本書の掲載内容に下記の誤りがございました。ここに訂正させていただきますとともに深くお詫び申し上げます。

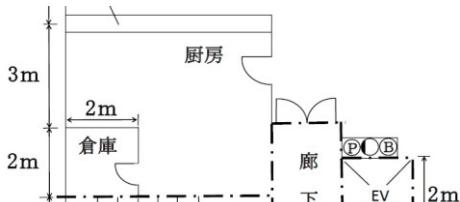
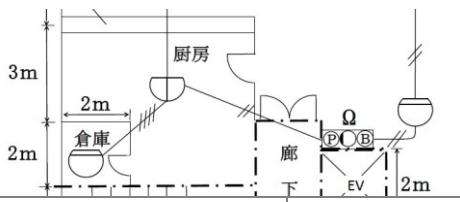
頁	箇所	誤	正
29	<条件> 7.	7. 廊下には煙感知器を設置すること。なお、ホールは廊下に準じる用途のものとする。	7. 廊下には煙感知器を設置すること。 <b>以下削除</b>
34	下から2行目	・・・ (条件5より) ・・・	・・・ (条件 <b>7</b> より) ・・・
52	図中の廊下を右のように変更する		
56	図中の廊下を右のように変更する		
65	設問2 2行目	不足) 3箇所を指摘し、かつ、・・・	不足) <b>4</b> 箇所を指摘し、かつ、・・・
74	問2 解答図	 ①	 ①
80	<凡例>表中3行目	 定温式スポット型感知器 1種	<b>削除</b>
214	<凡例>表中6行目に挿入	 EX 定温式スポット型感知器 1種防爆型
